(別紙2) 展示イメージ図

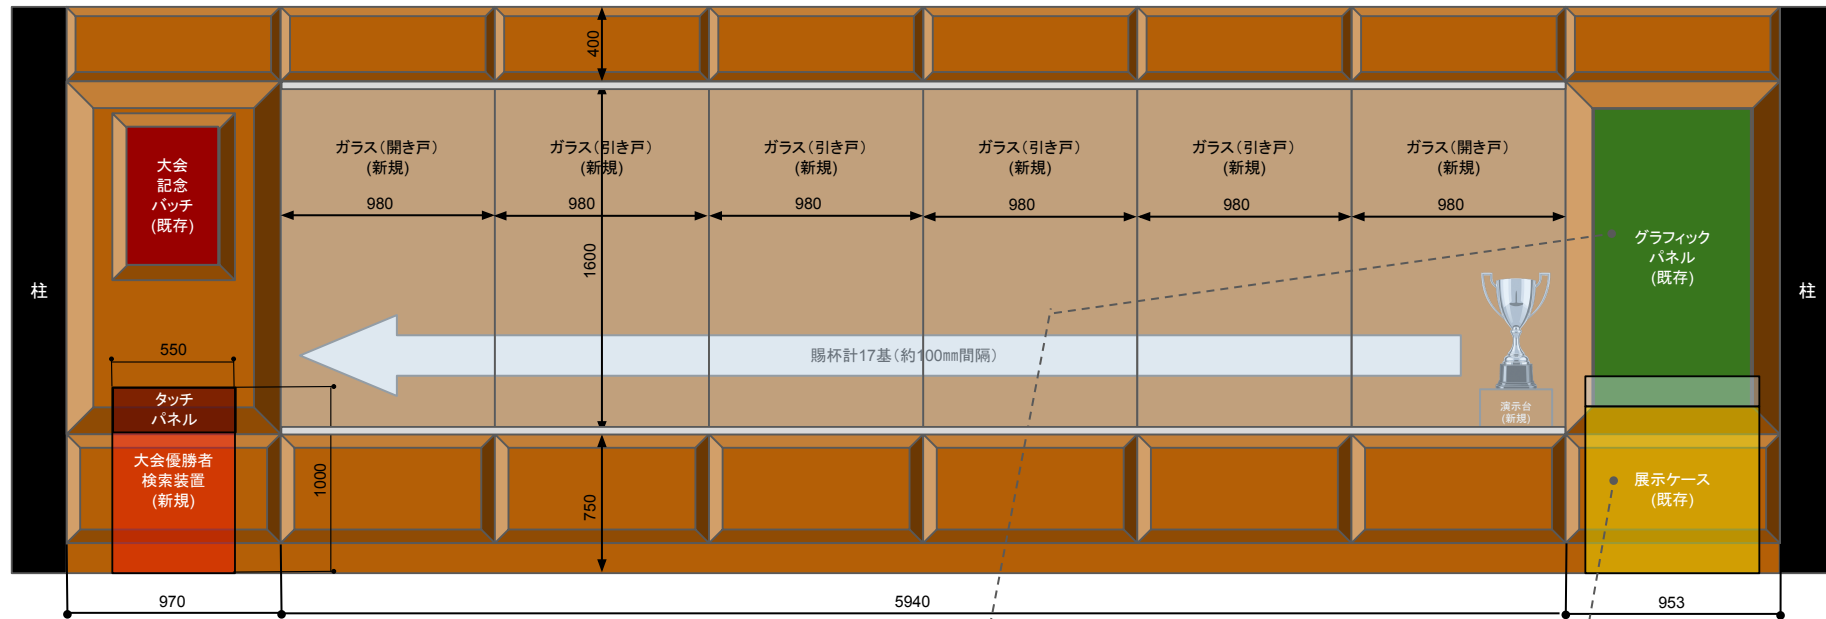
※腰壁の高さが上がることで展示スペースが狭まるため、それに伴いグラフィックパネルの高さも縮小させる(幅800×高さ1930にする)。

※現在展示している賜杯台座から大会プログラム等(現在は大会記念パッチの下に展示中)に変更するため、既存展示ケースのガラスを取り換える。
【取替後のガラス】
幅900×奥行350×高さ150、五面体組み、飛散防止フィルム貼り
